Oggetto: ADOZIONE DI VARIANTE AL PIANO STRUTTURALE ED AL REGOLAMENTO URBANISTICO PER INSERIMENTO DI UN AMBITO A PROGETTAZIONE UNITARIA IN LOCALITA' SIECI DENOMINATO "AMBITO S10 - POLO AGROALIMENTARE"

Oggetto: Fase di consultazione ai fini VAS relativa alla Variante al Piano Strutturale ed al Regolamento Urbanistico per inserimento di un ambito a progettazione unitaria denominato "S10-Polo-Agroalimentare" in località Sieci nel Comune di Pontassieve - Contributo.

Oggetto: Parere relativo al Rapporto Ambientale di VAS (ai sensi dell'art. 25 della L.R. 10/2010) della Variante al PS e RU comunale ai fini dell'introduzione del nuovo Ambito a Progettazione Unitaria S10-Polo Agroalimentare in Loc. Sieci (Vs. Prot. n. 20239 del 10 agosto 2021)

OGGETTO: VARIANTE AL PIANO STRUTTURALE ED AL
REGOLAMENTO URBANISTICO PER NUOVO AMBITO “S10-POLO
AGROALIMENTARE” IN FRAZIONE DI SIECI – Procedimento di VAS –
Rapporto Ambientale – Contributo tecnico istruttorio

Immagine 4

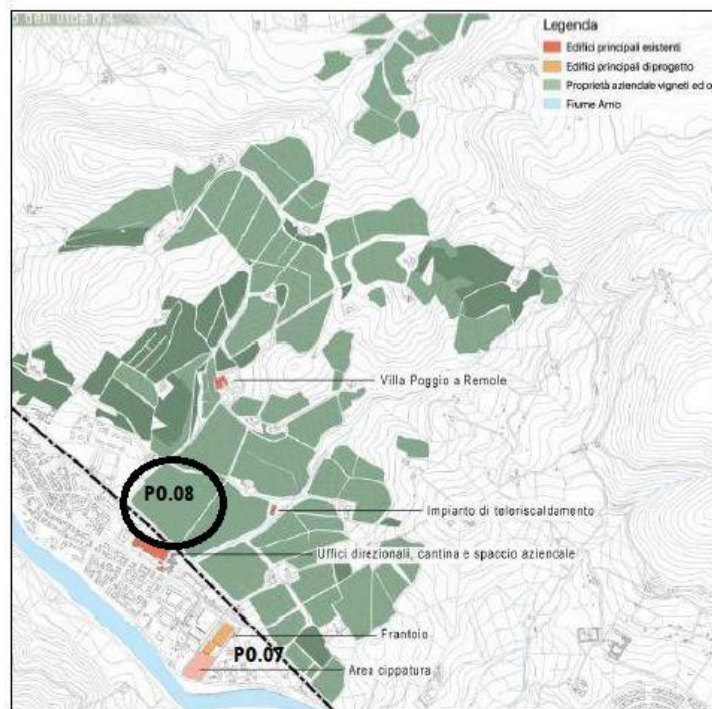
La Variante S-10, non ci sembra molto in linea con le finalità trascritte sopra. Perché di fatto si toglie del tutto la fascia di rispetto del depuratore di Aschieto, che è appunto a tutela di tutti i cittadini di oggi e di domani, compresa la stessa azienda (che si troverebbe a produrre olio -pregiato- nelle *immediate vicinanze* del depuratore, che oggi non dà problemi, ma in futuro non si può sapere), dello stesso Tod's, che si troverebbe poi adiacente al Frantoio, tutto in favore di un unico proprietario (con tante altre localizzazioni possibili sui suoi terreni, meglio identificati, in verde, nell'immagine del RA a pag. 130 – immagine 4).

Immagine 5: fascia rispetto insediativo identificata con i puntini in rosso

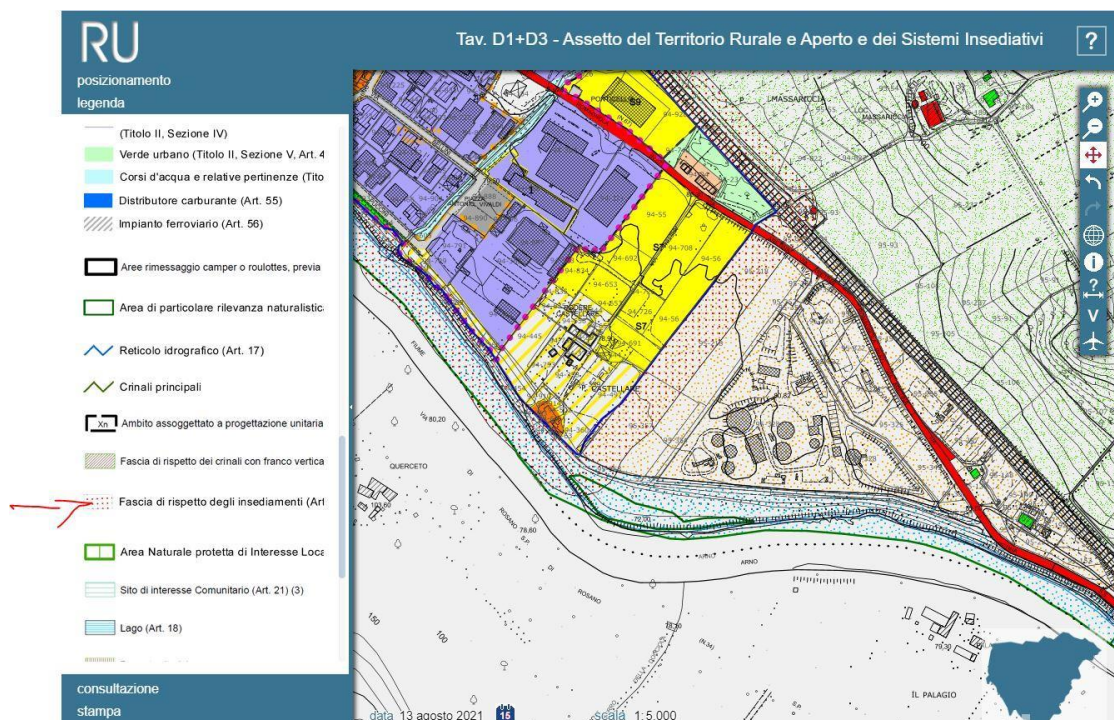
Ci chiediamo se l'intervento per il Polo Agroalimentare, possa essere considerato un "contesto produttivo esistente", dato che:

- L'area è attualmente un'area verde;
- Ricade totalmente, o quasi, nella fascia di rispetto del depuratore adiacente;
- E' fuori dal Perimetro del Territorio Urbanizzato (PTU) (come ricordato nel parere della Città Metropolitana in data 25 marzo 2021- all'interno del documento NIV);
- Ricade al di fuori dell'attuale Perimetro del Sistema Insediativo (Elaborato D.3_2 Sieci, del RU);
- Ricade nella Fascia di Rispetto degli insediamenti (art. 22 NTA RU – immagine 5), in cui sono vietate la nuova edificazione e la demolizione e ricostruzione di qualsiasi manufatto edilizio, ad eccezione di quelli precari e delle serre a servizio di aziende agricole, quand'anche ammissibili ai sensi delle disposizioni attinenti il subsistema interessato, nonché la installazione di impianti per la trasmissione di segnali radiotelevisivi e di telecomunicazione;

Immagine 6 tratta dalla Tav. B 1.2. Sud (PS Pontassieve)

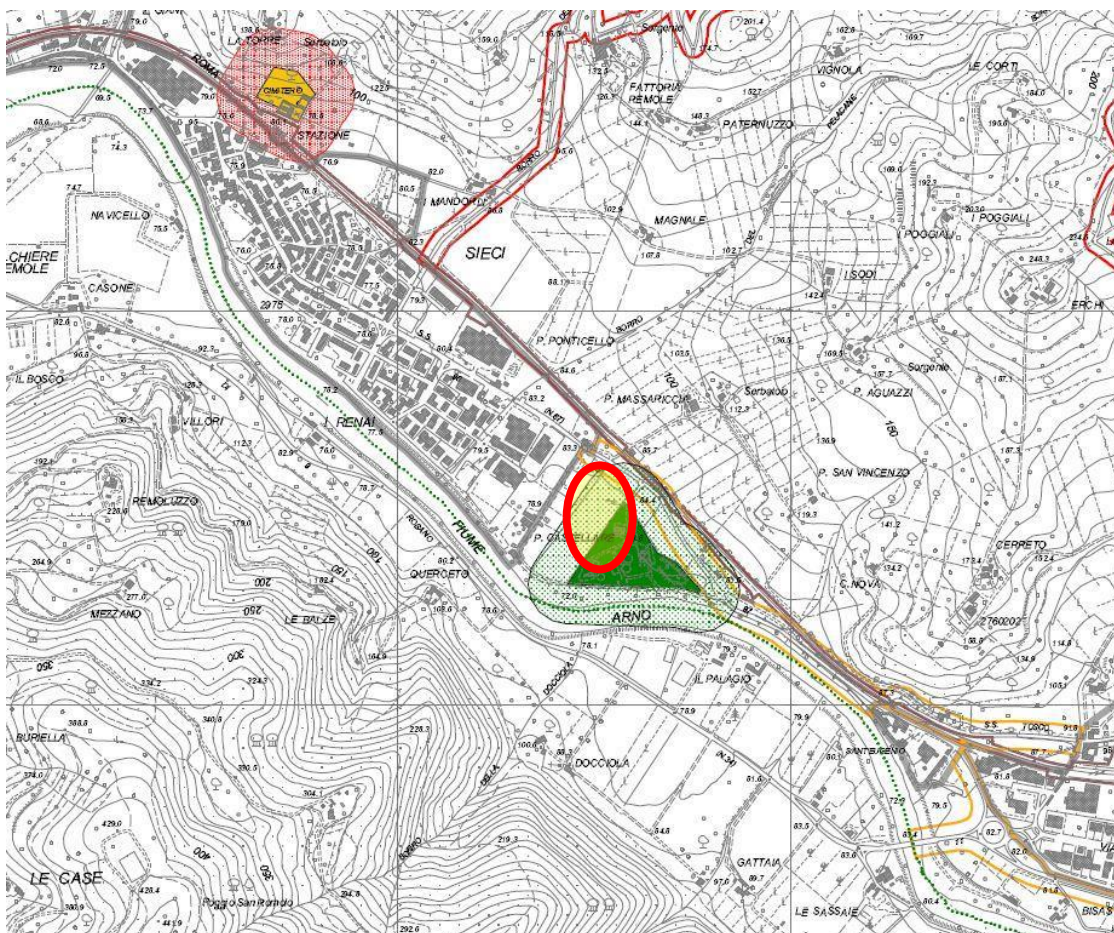
Come già accennato, quasi tutta l'area su cui ricadrà il Polo Agroalimentare, si troverebbe nella Fascia di Rispetto degli impianti di depurazione dei reflui (D. Lgs. 152/1999), in verde nell'immagine 6.

L'edificabilità nell'area in oggetto, a tal proposito necessiterebbe quindi di deroga al **DIVIETO** di edificabilità, che esiste nella fascia di rispetto e tutela (100 mt) del depuratore di Aschieto, da parte di ASL o dal gestore dell'impianto.

Immagine 11: Tav. 3.13b

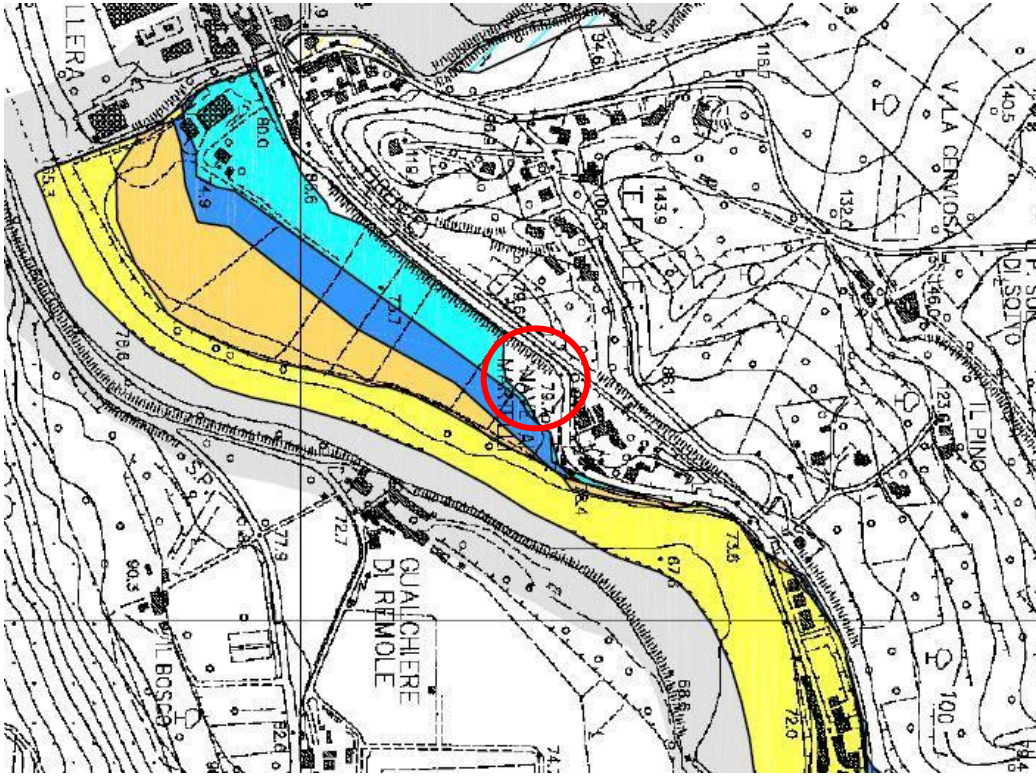
Dalla Tav. 3.13b - sud, Rischio Idraulico-PAI, del PS del Comune di Pontassieve sembra che non vi sia Rischio idraulico nelle immediate vicinanze sulla fascia di rispetto di Aschieto, nell'area tra la statale 67 e l'area attuale di cippatura (più o meno). In quanto nella tavola, di cui un estratto nell'immagine 11, si vede solo una zona del tutto bianca identificata nel cerchio rosso.

Immagine 12: tav. 3.13.a

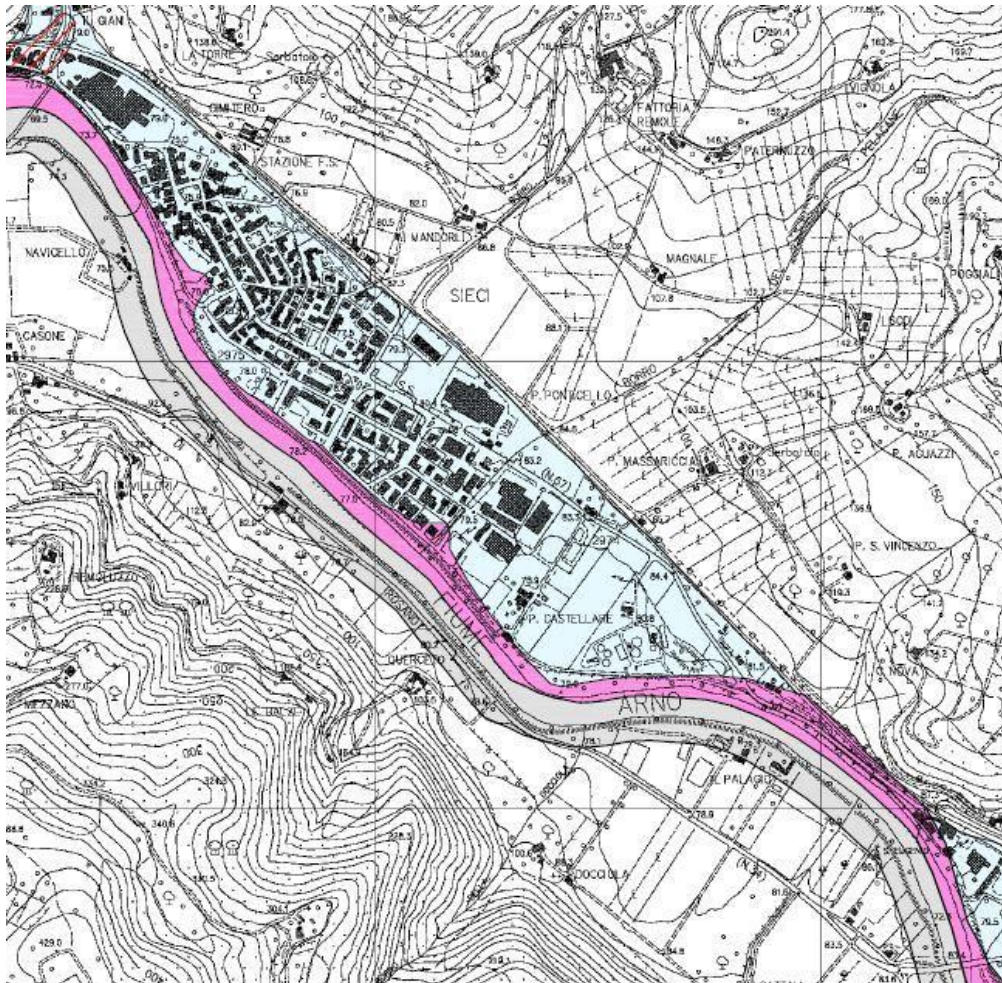
Mentre nella carta dei vincoli sovracomunali del PS, Tav. 3.13.a (immagine 12), si vede che l'area è interessata da inondazioni eccezionali (celeste), ricorrenti in rosa.

Immagine 13: (cartografia <https://geodata.appenninosettentrionale.it/mapstore/#/viewer/openlayers/988>)

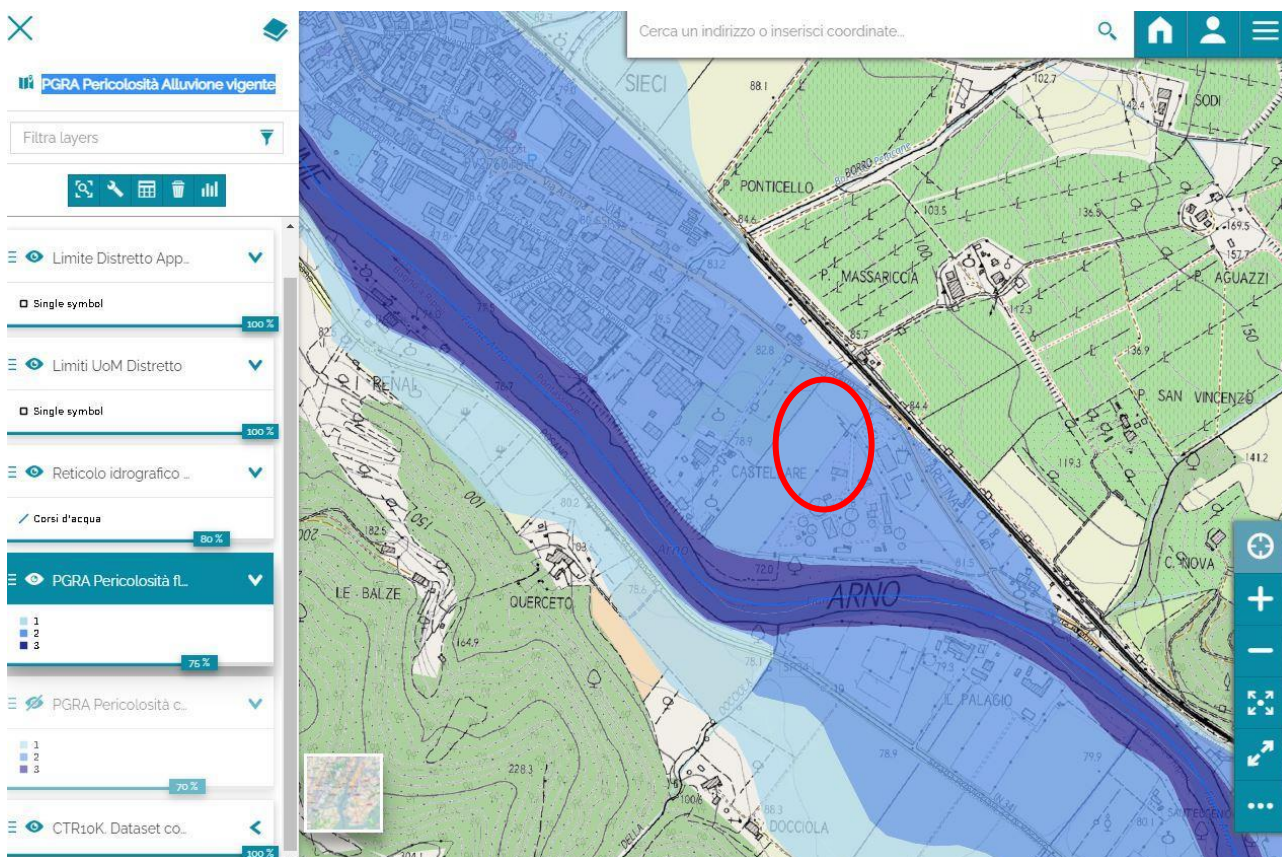
Comunque sia, on line ci sono le cartografie aggiornate del PAI, nelle quali risulta che tutta l'area è in **Pericolosità Fluviale e Pericolosità Idraulica e alluvione MEDIA P2** (in azzurro – immagine 13 sotto).

Immagine 14

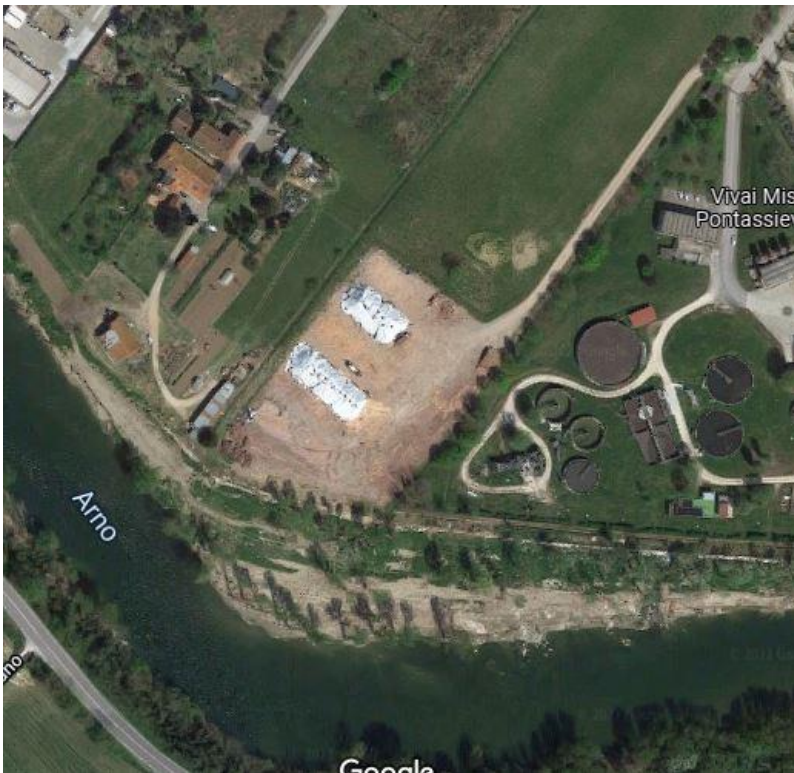
Pare evidente che il Polo Agroalimentare ipotizzato nella fascia di rispetto del depuratore di Aschieto, non collimi molto con le indicazioni riportate dalle norme suddette. E appare abbastanza incerta anche la frase riportata nello studio idraulico, a corredo della VAS, che, in base ai calcoli effettuati, non prevede eventuali compensazioni idrauliche per ovviare ai **volumi** occupati con gli immobili, ma anche dall'attività di stoccaggio e cippatura dei tronchi e del legname per la stagionatura (già presente ed operativa), situata

nello stesso luogo, ma più verso il fiume Arno, che occupa evidentemente anch'essa dei volumi (immagine 14). Nonostante il cambiamento climatico in atto, ci metta di fronte, puntualmente, ad ogni stagione, a fenomeni gravi, eccezionali, mai valutati, dove in 1 ora cade, per esempio, la pioggia che cade di norma in 1 anno (ciò che è successo in [Germania a luglio 2021](#), ne è solo un esempio!). Stando alla cartografia dell'Autorità di Bacino, quell'area è potenzialmente allagabile, qualunque immobile che vi sarà costruito toglierà volume al normale deflusso delle acque, semmai ce ne fosse la necessità, soprattutto in virtù del fatto che, così facendo, andrebbe ad aggravare il rischio idraulico/alluvionale a valle per tutto l'abitato di Sieci (cosa che non dovrebbe essere consentita, proprio

Immagine 15

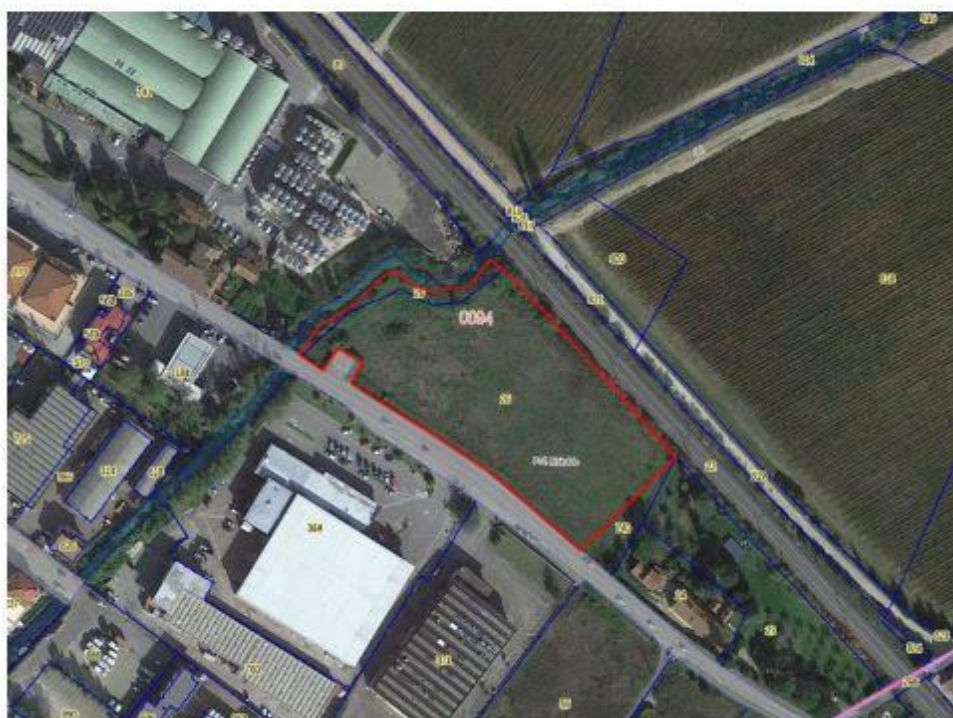
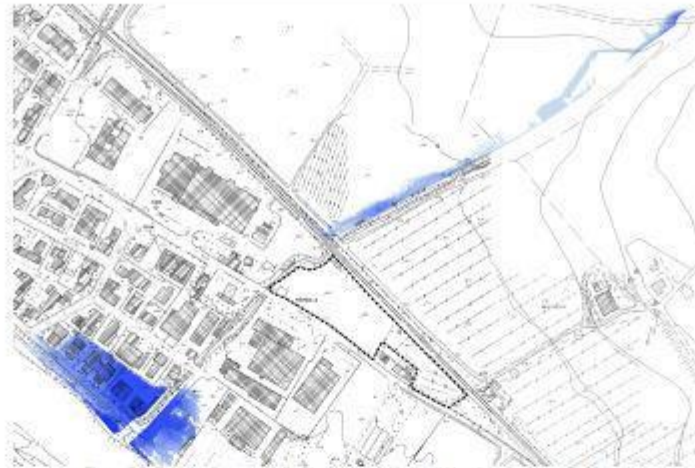
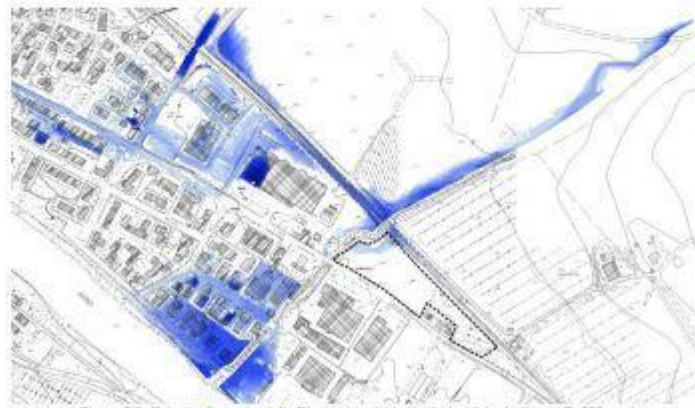
Lo studio a cui si fa riferimento, però, stando a quanto riportato nello studio stesso, prendeva come riferimento **l’area che sta tra la ferrovia e la ss67, non oltre**. Nelle immagini a corredo dello studio, infatti, l’area adiacente ad Aschieto, **non compare mai** (nemmeno nelle simulazioni). Immagine 15 e 16.
